Notat

Til : Lindås Kommune
Dato : 16.11.2012
Sider inkl. denne : 2

Seim bustadfelt, Nilshøyen

STØY

Utsnitt av støyvarselskart over området utarbeida av Statens vegvesen.

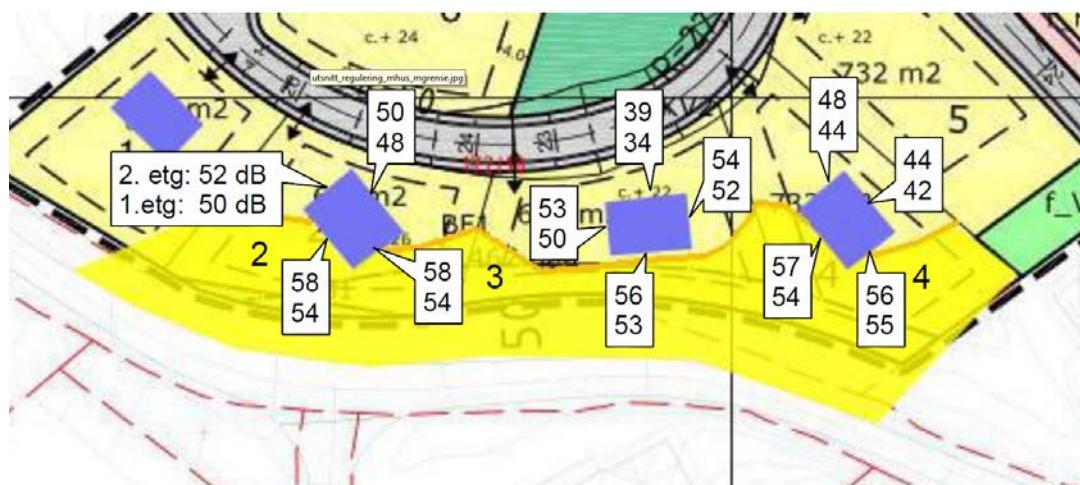
Fylkesmannen har fremja motsegn til planen ang støy, 1. då det manglar støyfagleg utgreiing. Vidare 2. må føresegn ang avbøtande tiltak spesifiserast.

Fylkesmannen krev vidare at den støyfaglege utgreiinga må gjerast før planen vert vedteke. I rekkjefølgjekrava i føresegna må det spesifiserast kva for avbøtande tiltak som må gjennomførast for å oppnå tilfredstillande støynivå.

Tomt 2, 3 og 4 ligg delvis innanfor gul støysone på støyvarselkart (ovanfor), med vegtrafikkstøy frå FV 402. Trafikkmengda er mellom 901-1700 ÅDT på denne vegstrekninga, og hastigkeit er 50 km/t. Det er i føresegn 2.6 til planforslaget sett krav om at støynivået skal stette krava i T-1442 ang støy.

Støyrapporten viser at det er ein liten del av arealet til tomte 2, 3 og 4 som vert råka av gul støysone, og dei deler av uteområda som ligg i gul støysone er under akseptabelt nivå. Ein ser difor ikkje krav til avbøtande tiltak som naudsynt, jf. støyrapporten datert 14.11.2012. Støynivået i 1. etasje er òg under akseptabelt nivå og vert difor ikkje pålagt avbøtande tiltak. I ein eventuell 2. etasje kan støynivået verte over Lden = 55dB, men sidan bustadane har ei stille side andre vegen er denne vesle overskridinga så liten at støyforholda vert rekna som akseptable.

Støyrapporten viser at støyverdiane i området ikkje vil påverke støyfolsame tiltak i planen så vesentleg at det er nødvendig med avbøtande tiltak.
